改善箇所説明図

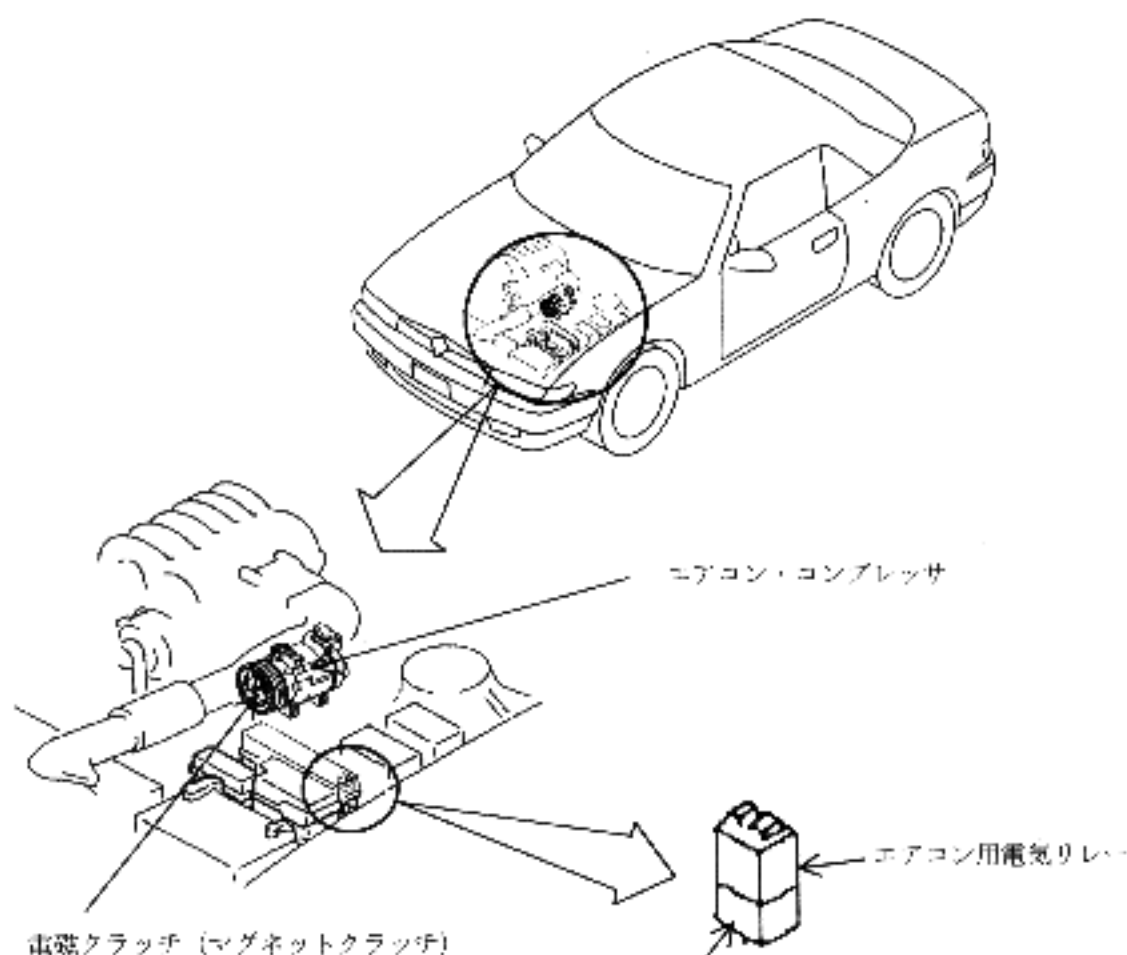
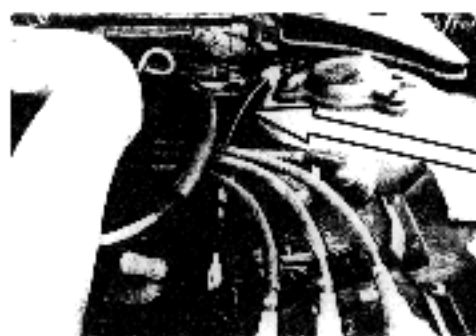
基準不適合発生箇所

エアコンの電磁クラッチ (マグネットクラッチ) を制御する電気回路において、ヒューズの容量が不適切なため、マグネットクラッチの電磁石用巻線が劣化して当該電気配線に過大な電流が流れた場合、エアコン用電気リレーが焼損し、最悪の場合、火災に至るおそれがある。

改善の内容

全車両、当該電気回路に10Aヒューズを追加する。

10Aヒューズ付きコード
